Van: [REDACTED]
Verzonden: dinsdag 31 januari 2023 15:55
Aan: [REDACTED]
CC: [REDACTED]
Onderwerp: FW: 2123 Prunuslaan 25 Dordrecht [Bloesemhof] | Afstemmen vervolg 2023
Bijlagen: Prunuslaan5-Boer-brief huurbesluit en getek huurovk 5-7-2010.pdf; RE: 2123 Prunuslaan 25 Dordrecht [Bloesemhof] | Afstemmen vervolg 2023

Maandag de 30^e hebben we integraal overleg met de initiatiefnemer voor de ontwikkeling van woningen aan de Prunuslaan 25 (oude KPN gebouw).

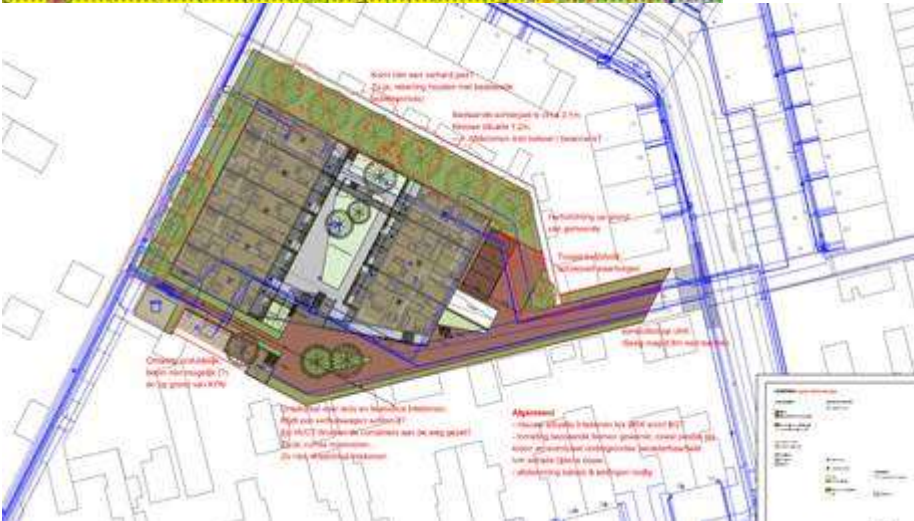
1. Het lijkt alsof een bewoner gemeentegrond in gebruik heeft genomen. Ik weet niet wat de juridische status hiervan is.
2. Het stikt van de KPN kabels die in gebruik zijn. In de doorgang naast Prunuslaan 5 liggen er misschien wel 50 kabels en niet kleintjes. Ook naast nummer 23 kunnen er meer dan 10 liggen. Vanwege de trafo van Stedin die er ook staat liggen er naast KPN ook elektrakabels. Dus hierbij mijn dringend verzoek proefsleuven te

(laten) graven. Ik heb 8 locaties voorgesteld. De ruimtegebruik van de kabels heeft o.a. invloed op waar een riool kan worden gelegd, bomen kunnen worden geplant en gebouwen opgericht.
